核燃料物質使用変更許可申請書新旧対照表
(バックエンド研究施設)
(別添 1)

令和 3 年 3 月

核燃料物質使用変更許可申請書新旧対照表
(第4研究棟)
(申請書本文)

変更前	変更後	備考
<p>廊下</p>	<p>廊下</p>	取扱設備・機器の追加
第4-23図 415BC、416、418A2、418BC号室配置図	第4-23図 415BC、416、418A2、418BC号室配置図

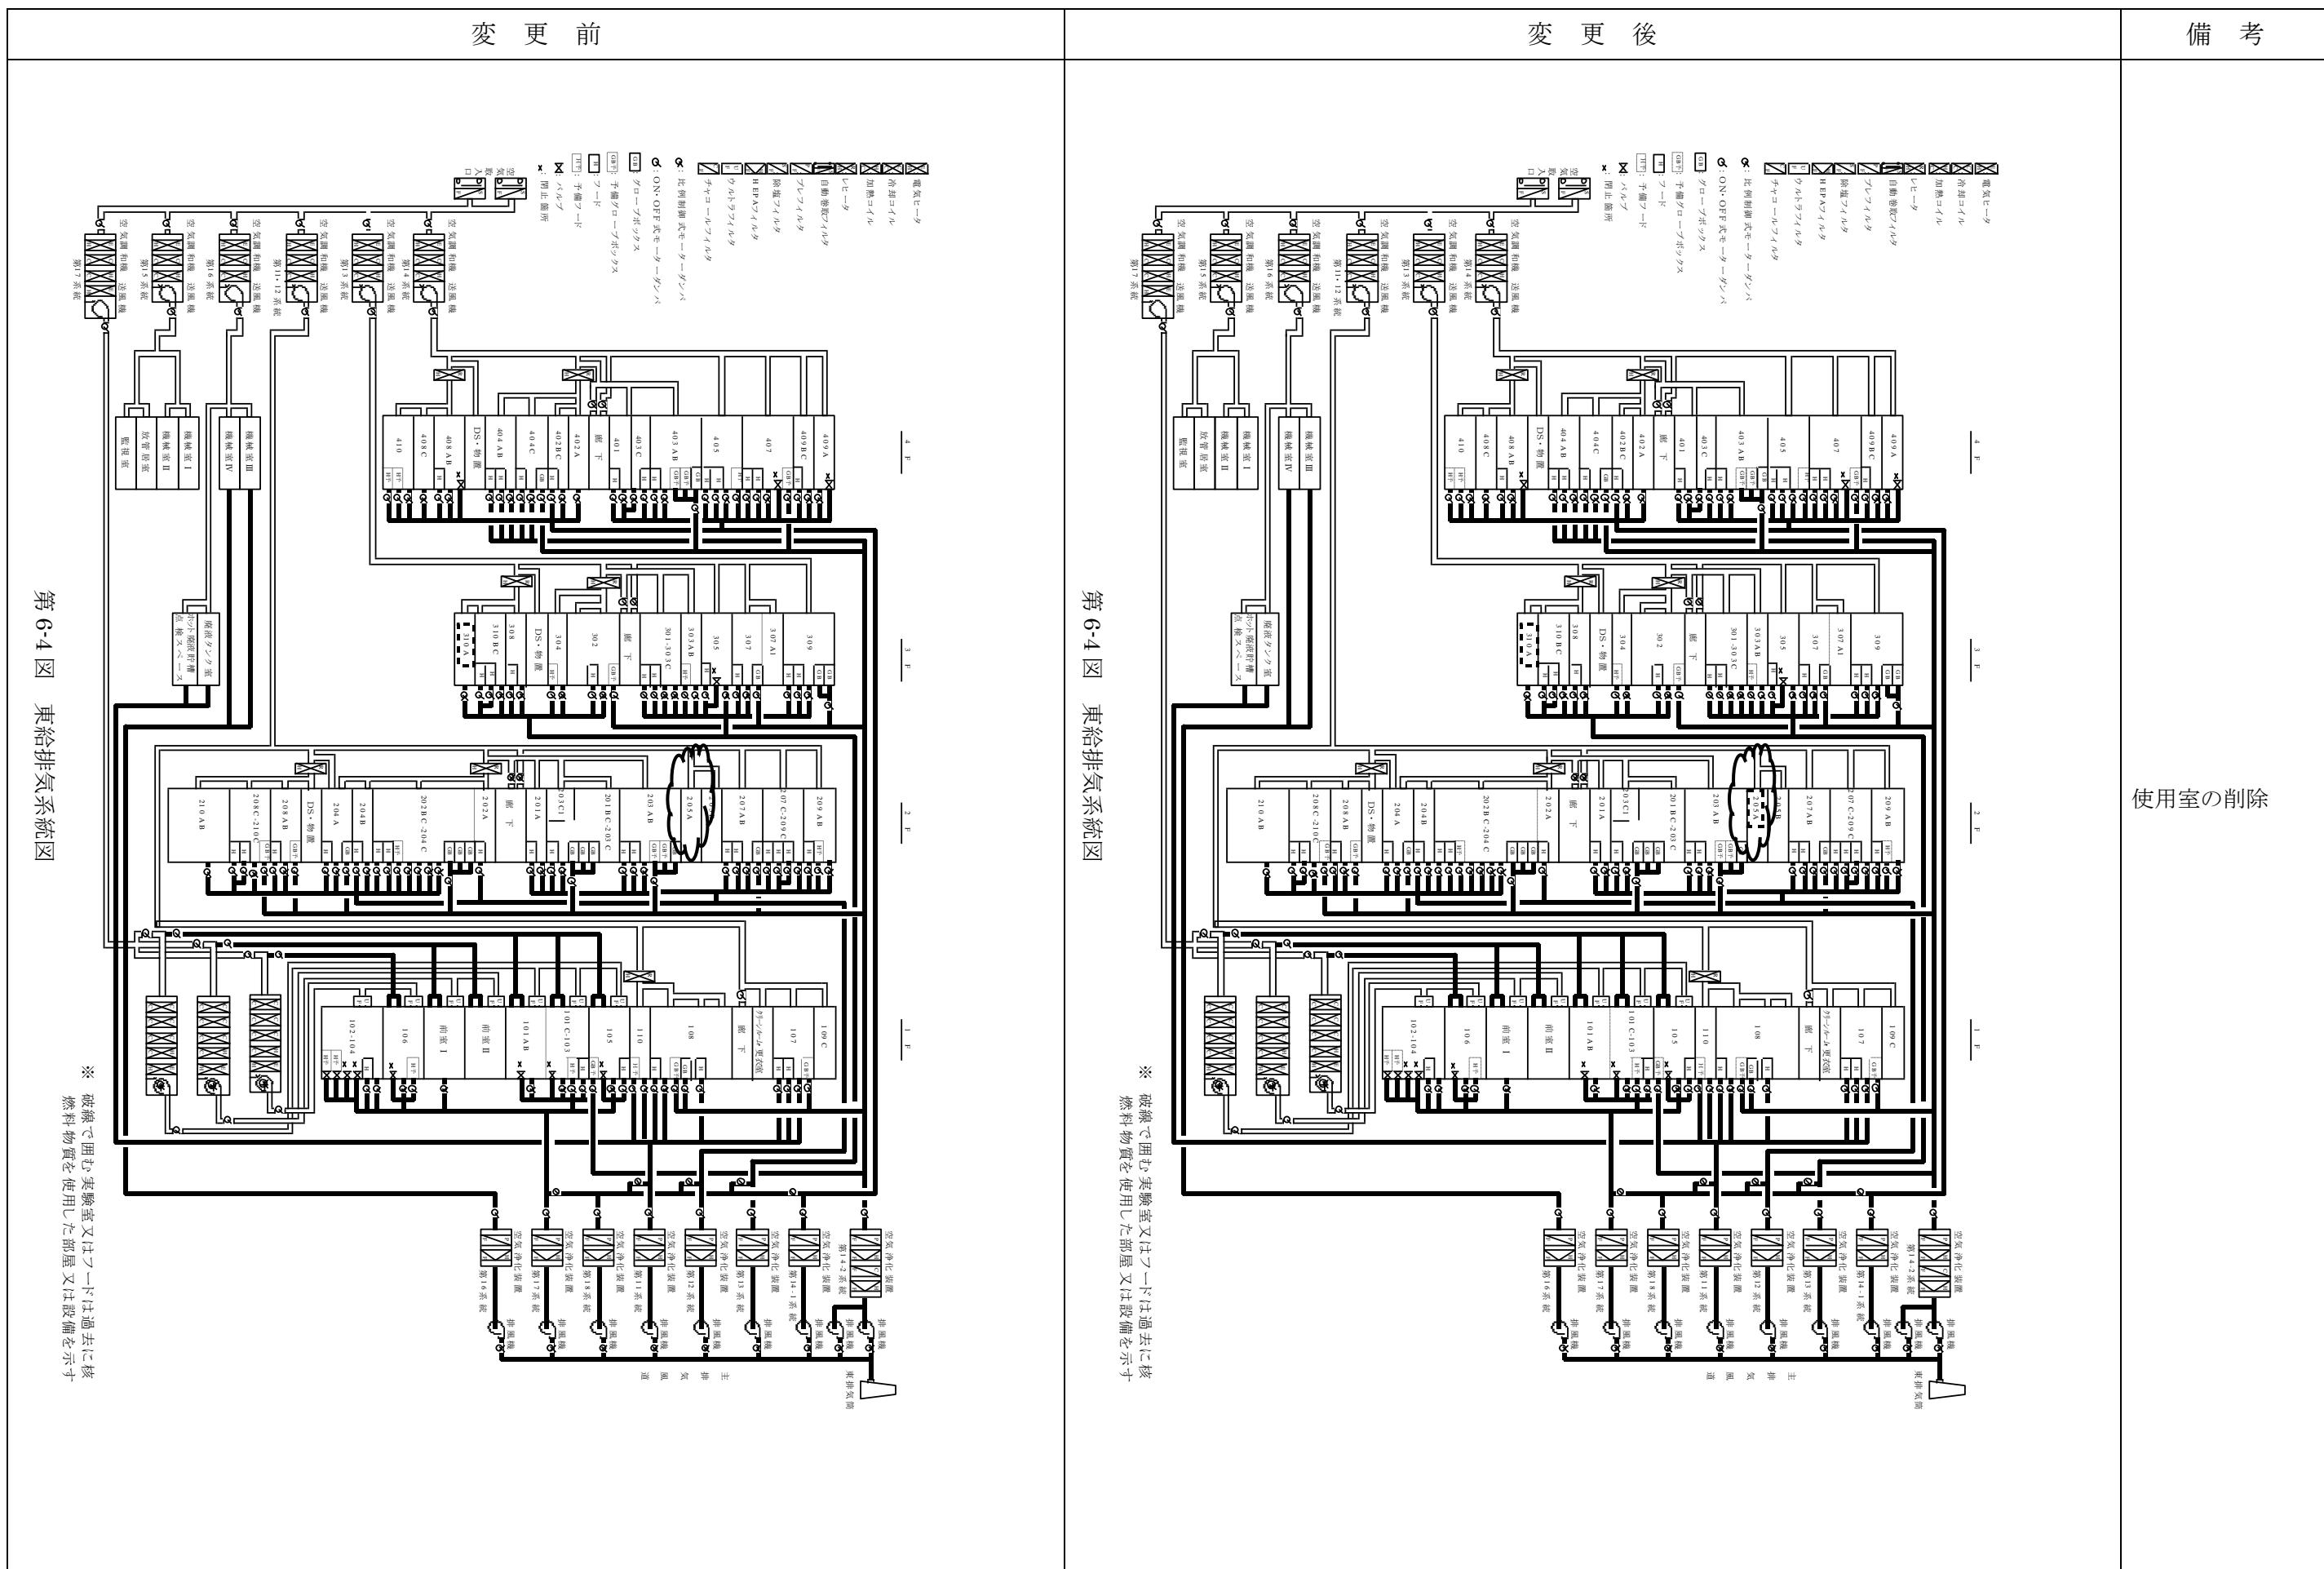
変更前	変更後	備考
 <p>422号室(使用室) 422A1号室(使用室) 420号室(使用室) 421A号室(使用室) 419-421BC号室(使用室) NaI検出器 フード(1) フード(2) フード(3) クローブボックス 保管庫 1,000mm</p>	 <p>422号室(使用室) 422A1号室(使用室) 420号室(使用室) 419-421BC号室(使用室) NaI検出器 フード(1) フード(2) フード(3) グローブボックス(アーケ溶解炉) 保管庫 1,000mm</p>	<p>本文記載事項の明確化 使用室の削除</p>
第 4-24 図 419-421BC、420、421A、422、422A1 号室配置図 第 4-25 図～第 6-2 図 (記載省略)	第 4-24 図 419-421BC、420、422、422A1 号室配置図 第 4-25 図～第 6-2 図 (変更なし)

第6-5図 西廃液タンク室廃液貯槽系統図

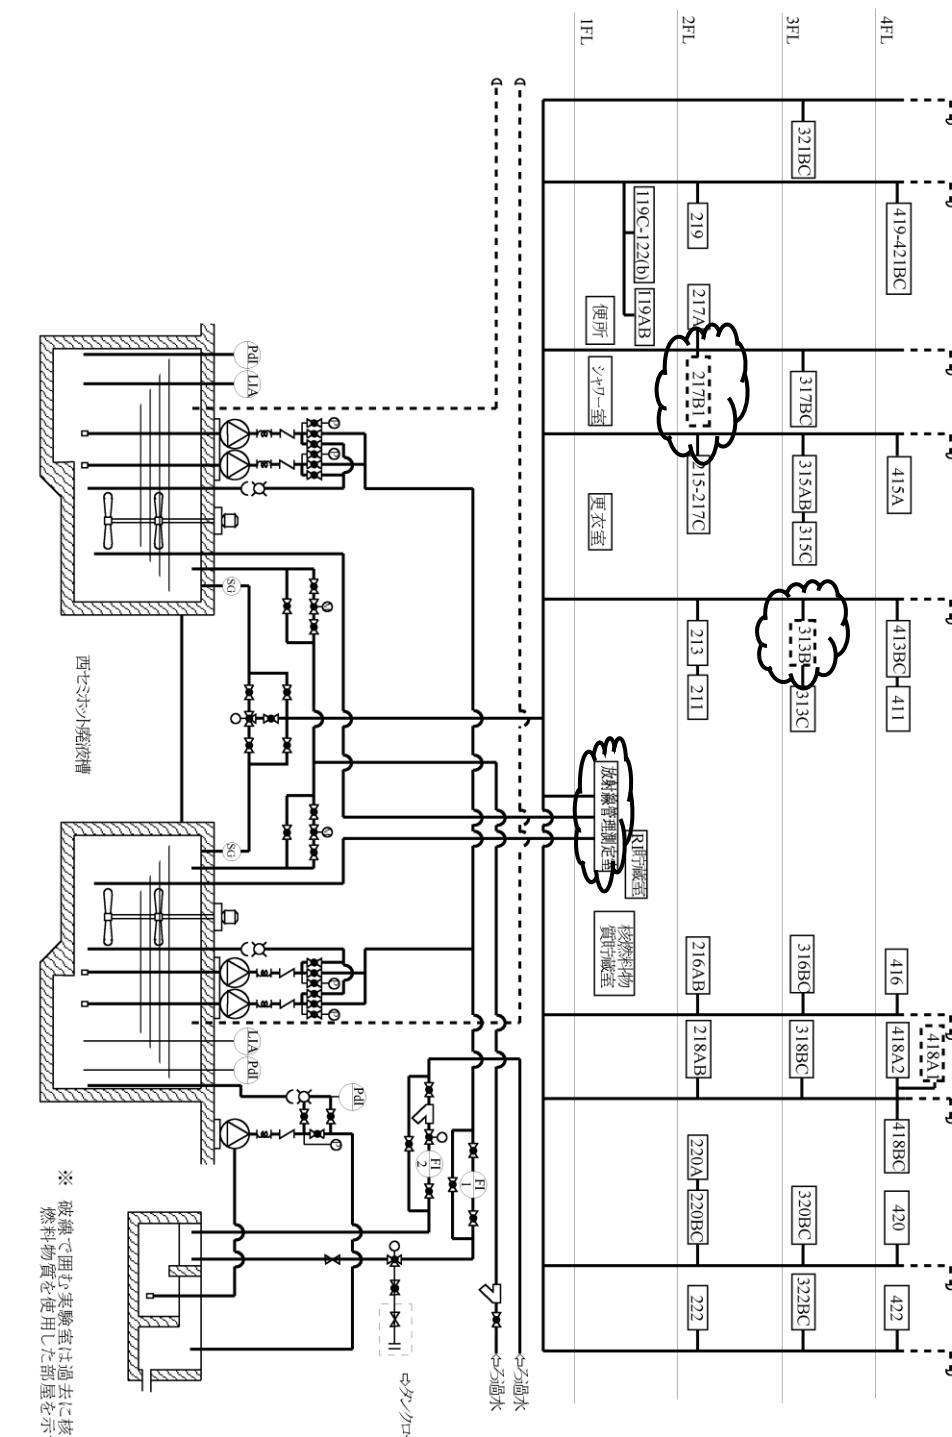
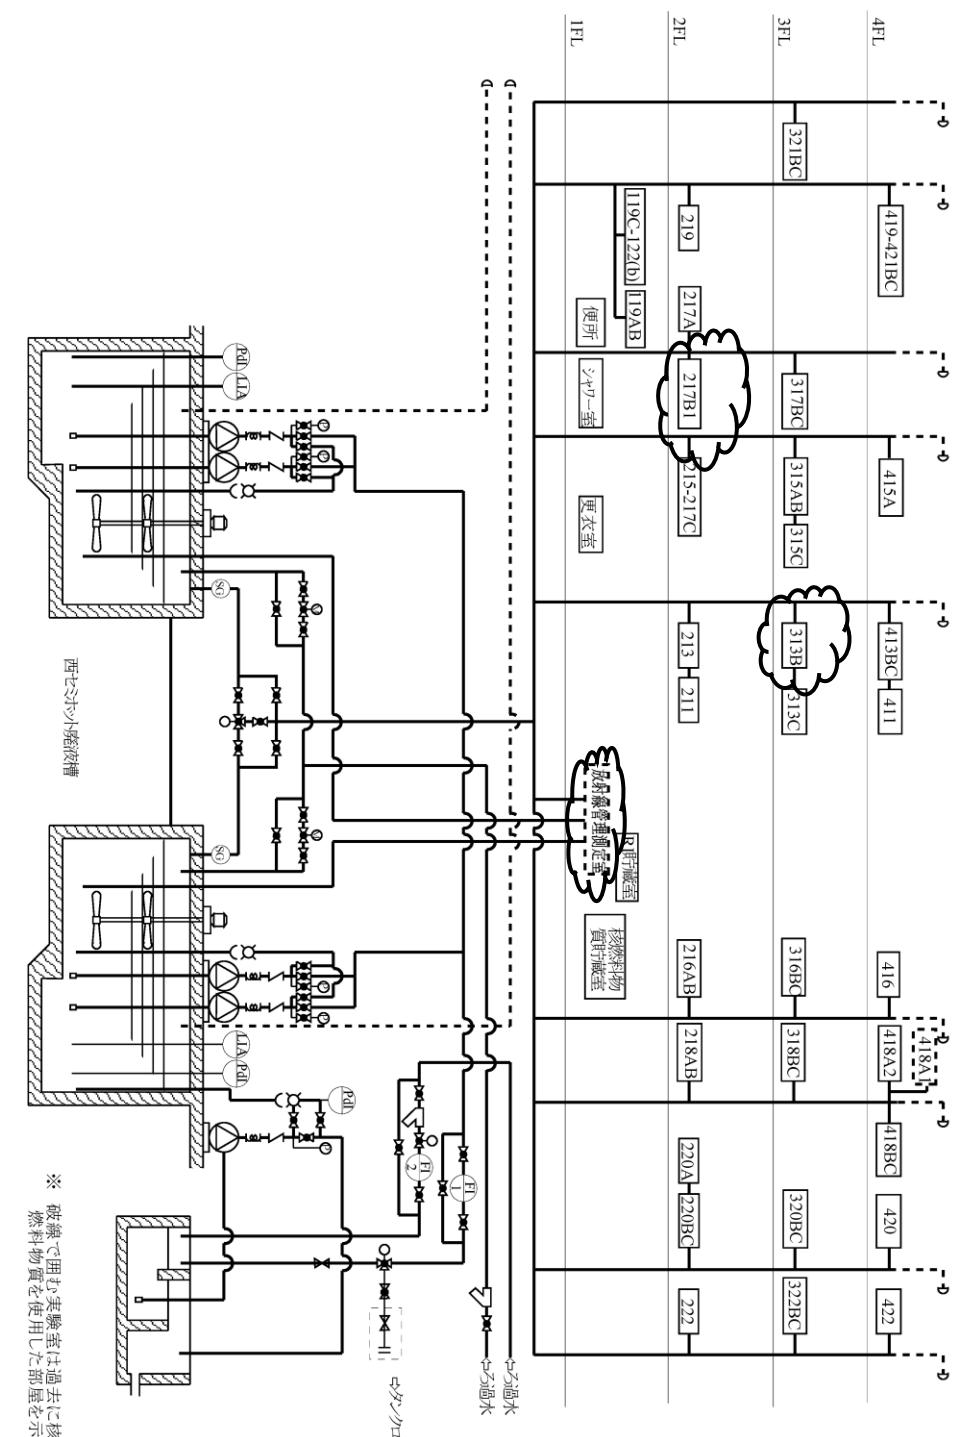
考 備
		使用室の削除
変 更		放射線管理測定室 の追加
前	後
